**VEHICULE CX 2400  
avec boîte de vitesses automatique**

**Centrage du convertisseur**

**Boîtes de vitesses mécaniques :  
modifications**

**TOUS PAYS****TRANSMISSIONS**  
Evolution des entraîneurs

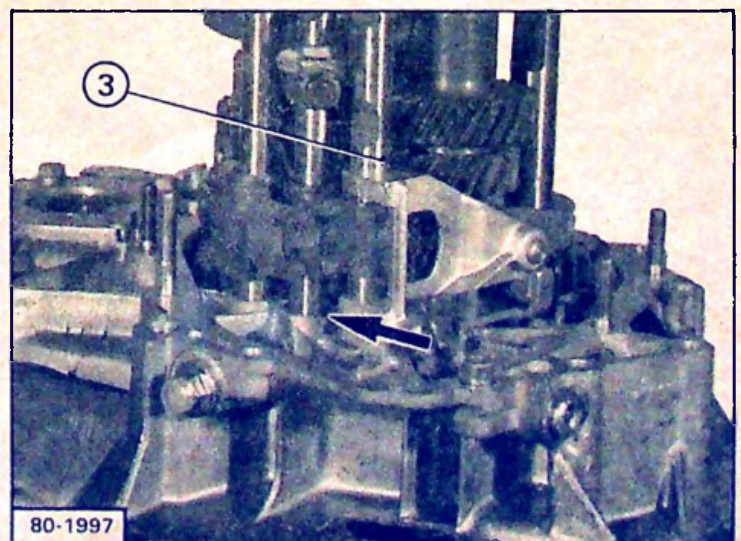
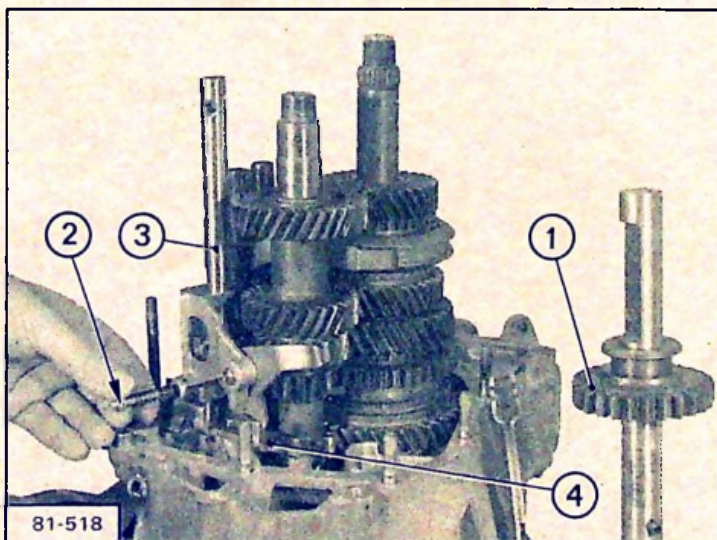
**INCIDENT** : Marche arrière reste enclenchée malgré le retour au "Point Mort" du levier de commande des vitesses.

**CAUSE** : Retour incomplet du pignon de renvoi de Marche Arrière (1) à sa position "Point Mort". Ceci est dû à un manque d'engagement de l'axe de verrouillage (2) dans la gorge de l'axe de fourchette (3).

**REMEDE** : Desserrer les deux vis de fixation de la patte-support (4). Déplacer et maintenir la patte-support ( suivant  ) vers l'axe de fourchette (3), de M.AR/5ème. Resserrer les deux vis de fixation.

**NOTA** : Lors d'une remise en état de boîte de vitesses, il est nécessaire de procéder à ce réglage.

**① Roulement de ligne primaire :**

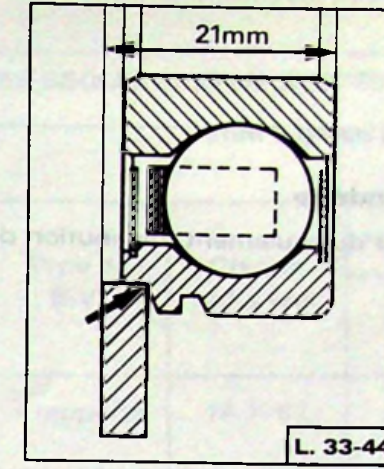
De dimensions caractéristiques inchangées, il diffère seulement par le diamètre des billes plus important.

Cette modification entraîne l'augmentation du diamètre intérieur de la plaque d'arrêt de roulements (3).

**③ Plaque d'arrêt de roulements :**

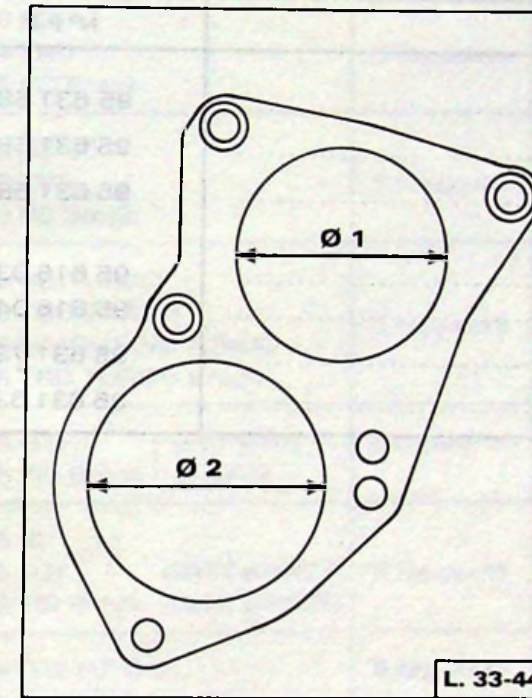
Diamètres de passage des lignes primaire et secondaire augmentés.

- Ø 1 (ligne primaire) :  
62,3 mm (au lieu de 61,5 mm)
- Ø 2 (ligne secondaire) :  
70 mm (au lieu de 56 mm)

**④ Pignon récepteur de 5<sup>e</sup> :**

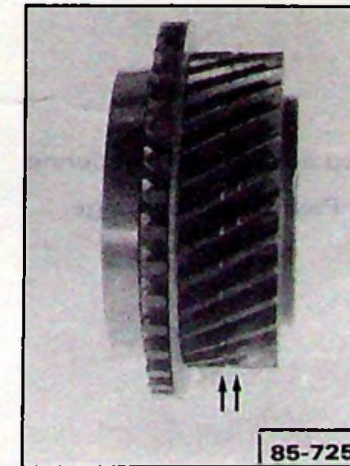
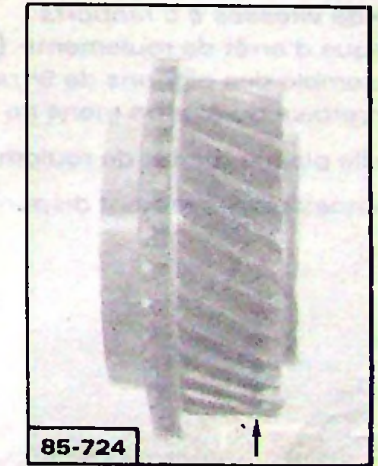
Suite à l'augmentation de la largeur du roulement, diminution de la largeur du pignon : **38,3 mm** (au lieu de 40,3 mm).

Les nouveaux pignons sont repérés comme indiqué ci-dessous :

**Pignon de 31 dents**

(2 piqûres → )

**Pignon de 33 dents**

(1 piqûre côté opposé au crabot → )

**NOUVELLE DISPOSITION**

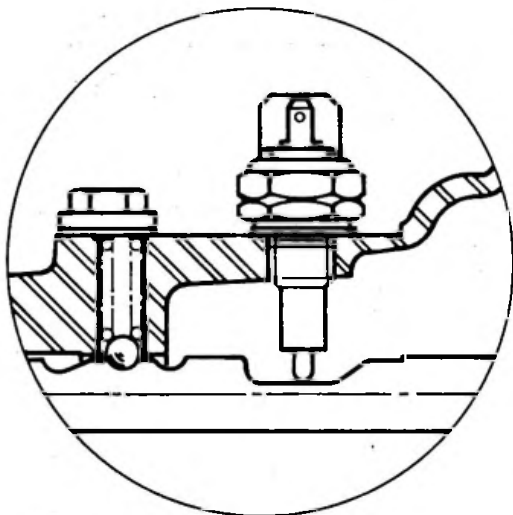
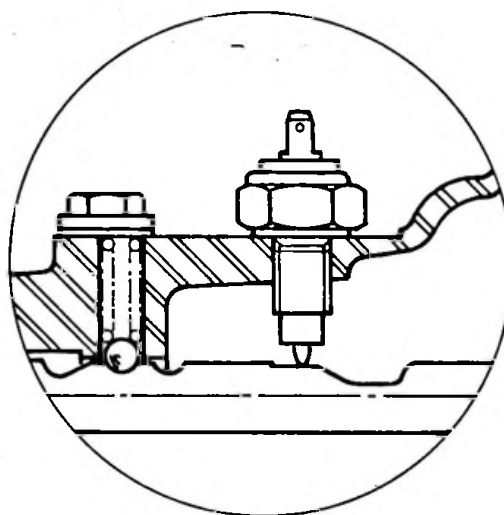
Depuis **Mars 1989**, les boîtes de vitesses des véhicules CX Tous Types reçoivent un contacteur de marche arrière dont la fonction électrique est inversée par rapport à celle du précédent :

Type "ouvert au repos" au lieu de "fermé au repos" (contacteur déposé).

- Carter B.V. : taraudé à  $\varnothing$  14x150 (au lieu de  $\varnothing$  12x100) sans changement de référence P.R.
- Axe de fourchette de marche arrière : nouveau par sa rampe inversée.
- Faisceau électrique du contacteur : fiche plate de 5 mm (au lieu de 6,35 mm)

- A épuisement des stocks P.R., les carters B.V. taraudés à  $\varnothing$  14x150 remplaceront les carters taraudés à  $\varnothing$  12x100.
- Le remplacement d'un carter taraudé à  $\varnothing$  12x100 par un carter taraudé à  $\varnothing$  14x150 entraîne l'échange de l'axe de fourchette de marche arrière et du contacteur de marche arrière.
- Le contacteur de marche arrière référencé 75 491 289 de la disposition précédente reste disponible au Département des Pièces de Rechange.
- L'axe de marche arrière référencé 95 541 733 (B.V. 5) de la disposition précédente reste disponible au Département des Pièces de Rechange.

Dans l'hypothèse de la monte d'un axe de marche arrière non adapté au type de contacteur, le feu de recul reste allumé sur l'ensemble des rapports de marche avant et s'éteint au passage de la marche arrière.

La pose d'un relais inverseur sur le faisceau du contacteur de marche arrière est possible en solution de dépannage, mais à éviter en solution réparation (contacteur de marche arrière "fermé" en permanence).

NOUVELLE DISPOSITION

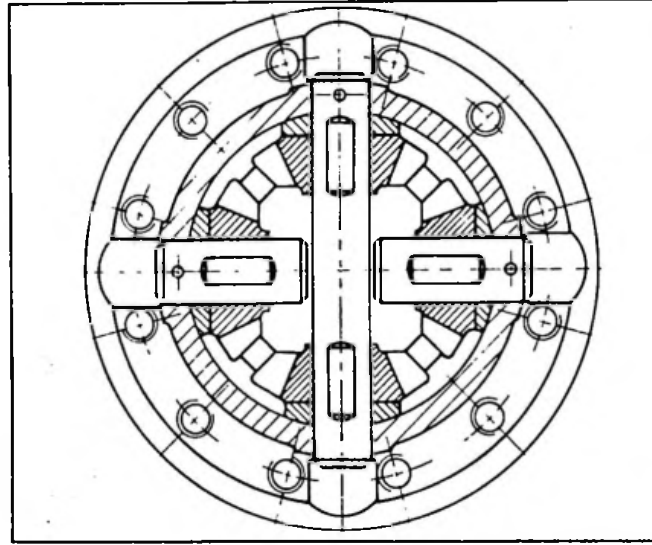
**A – L'arrêt en translation des axes de pignons satellites**  
(démarrage progressif de cette solution depuis 9/89) :

- Arrêt des axes assuré par l'extrémité des vis (a) de fixation de la couronne, décalées pour ce faire de  $\frac{1}{24}$  de tour (suppression des goupilles).
- Axes de pignons satellites lisses (suppression des méplats, des logements de goupille et des fentes tournevis).
- Axes de pignons satellites traités par nickelage chimique.

SATELLITES A PORTEE SPHERIQUE

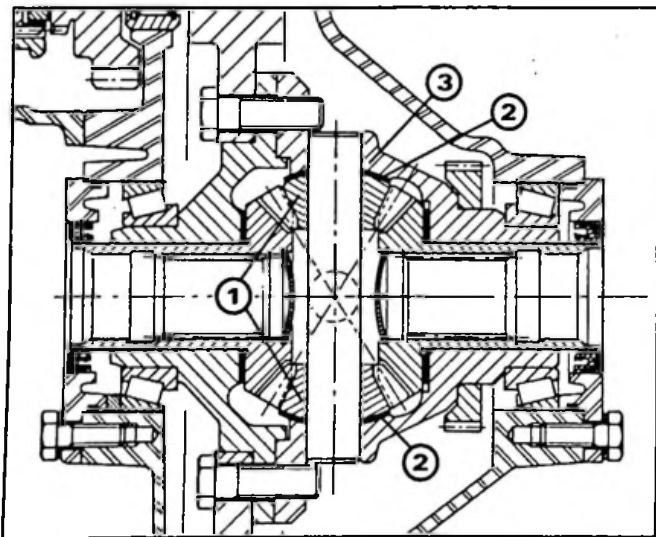
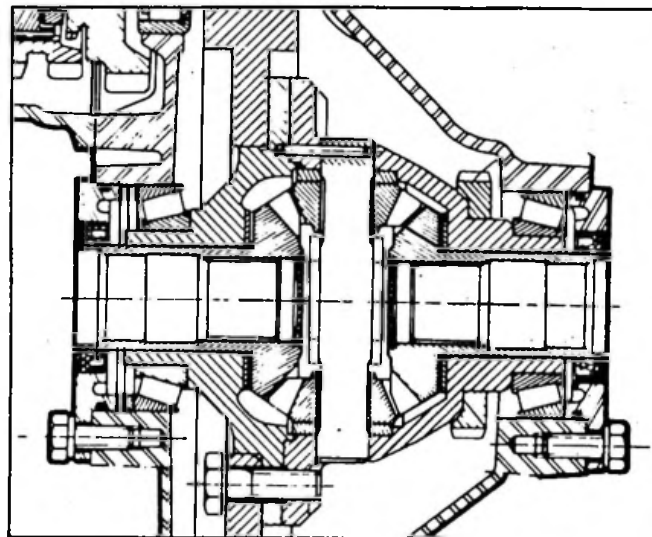
**B – Les pignons satellites à portée sphérique, qui entraînent la création de :**

- Nouveaux pignons satellites (1).
- Nouvelles coupelles de friction (2).
- Nouveau demi-boîtier droit de différentiel (3) à usinage intérieur sphérique.

REMARQUE : les vis de couronne et les planétaires sont inchangés.

▶ Le boîtier de différentiel à "portée sphérique" est interchangeable unitairement avec le précédent boîtier à "portée plane".

Il entraîne l'échange :

- des pignons satellites,
- des coupelles de friction,
- des axes de pignons satellites.

BILLAGE FLOTTANT

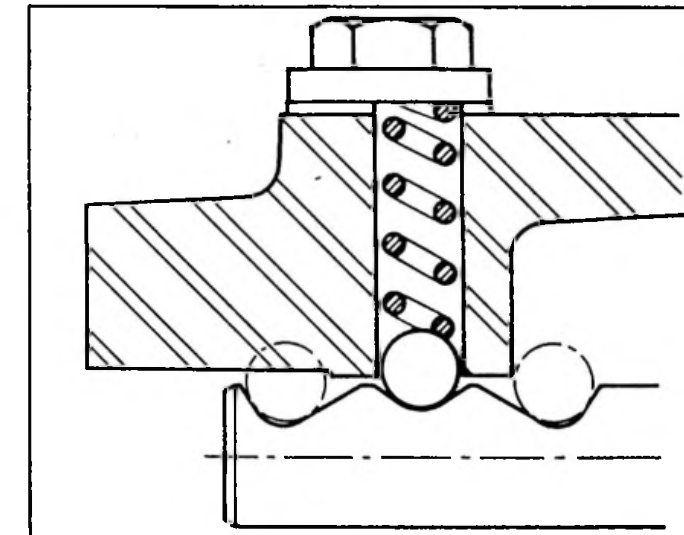
Le billage des axes de fourchette devient flottant, ce qui entraîne la création de :

- Nouveaux axes de fourchette,
- Ressorts de billage à tarage spécifique,
- Manchons de synchro spécifiques.

► Le dispositif d'axes de fourchette à billage flottant peut équiper les boîtes de vitesses antérieures. Cette opération nécessite l'échange des pièces suivantes :

► Le dispositif d'axes de fourchette à billage flottant est incompatible avec les butées réglables (3<sup>e</sup>, 4<sup>e</sup> et 5<sup>e</sup> rapport), donc :

a) Les vis de butée d'axe de fourchette 3<sup>e</sup>, 4<sup>e</sup> et 5<sup>e</sup> rapport sont à remplacer par :

- bouchon, réf. 79 03 001 707,
- joint, réf. 22 476 009.

b) Suppression de la vis de butée du 3<sup>e</sup> rapport.

## NOUVELLE DISPOSITION

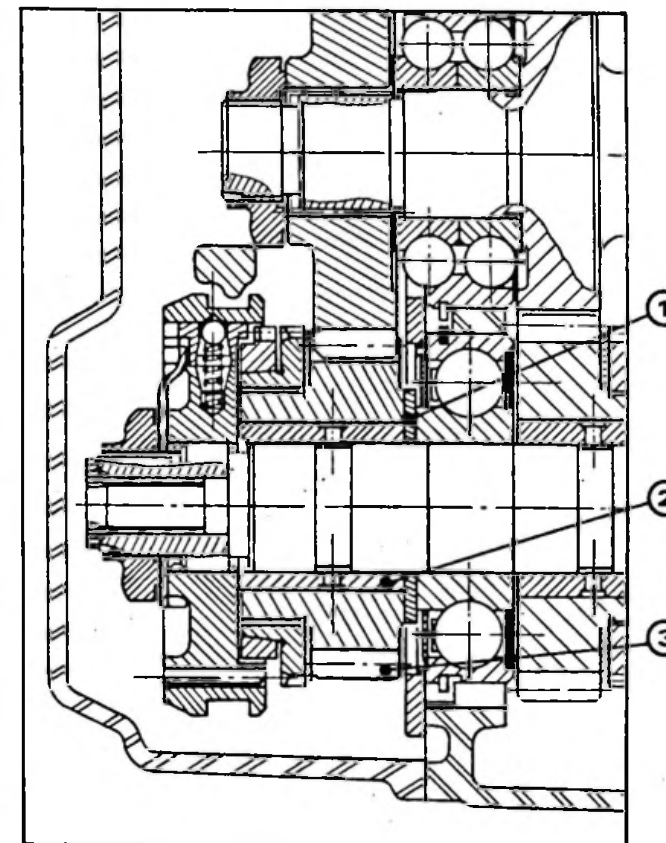
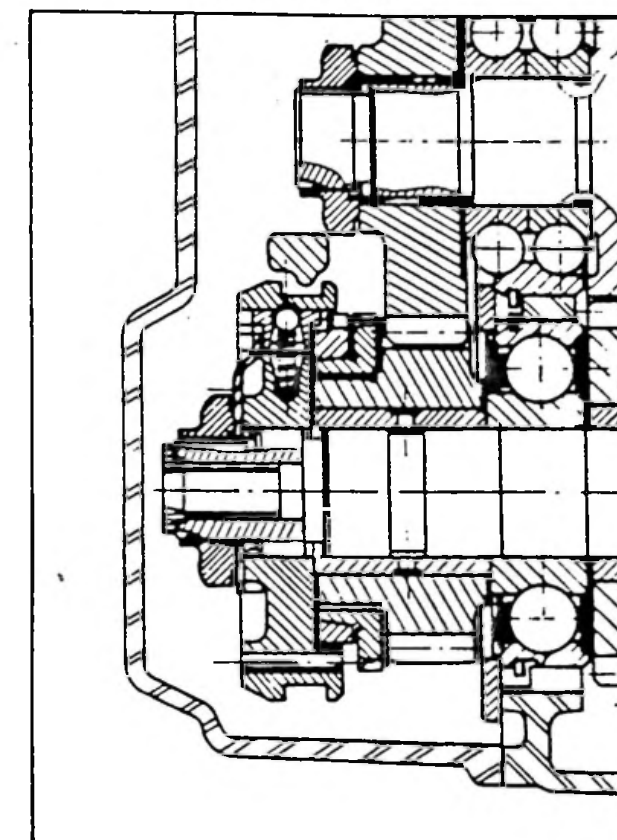
Depuis **Novembre 1989**, les boîtes de vitesses à cinq rapports sont modifiées : adjonction d'une **rondelle-butée entre le pignon récepteur de 5<sup>e</sup> et le roulement**, ce qui entraîne l'évolution des pièces suivantes :

- Pignon récepteur de 5<sup>e</sup> : épaisseur réduite.
- Entretoise sous pignon : longueur réduite.

- ① Rondelle-butée : épaisseur = 1,5 mm,
- ② Entretoise : longueur = 37 mm (était 38,50 mm),
- ③ Pignon de 5<sup>e</sup> : épaisseur = 36,83 mm (était 38,33 mm).

- Toute BV 5 peut recevoir un ensemble de pignons de 5<sup>ème</sup> avec la rondelle de butée de roulement sur arbre secondaire.
- A épuisement des stocks, les ensembles P.R. de 5<sup>ème</sup> seront fournis avec la rondelle de butée.
- La rondelle de butée ne peut se monter qu'avec un pignon récepteur de 5<sup>ème</sup> d'épaisseur 36,83 mm, muni de son entretoise de 37 mm.
- La présence d'une rondelle de butée entre le pignon récepteur et le roulement contribue à réduire les risques d'usure liée au rapport de 5<sup>ème</sup>.
- Le couple de serrage des écrous de blocage des lignes primaire et secondaire est inchangé : **de 24 à 27 mdaN (rappel)**.
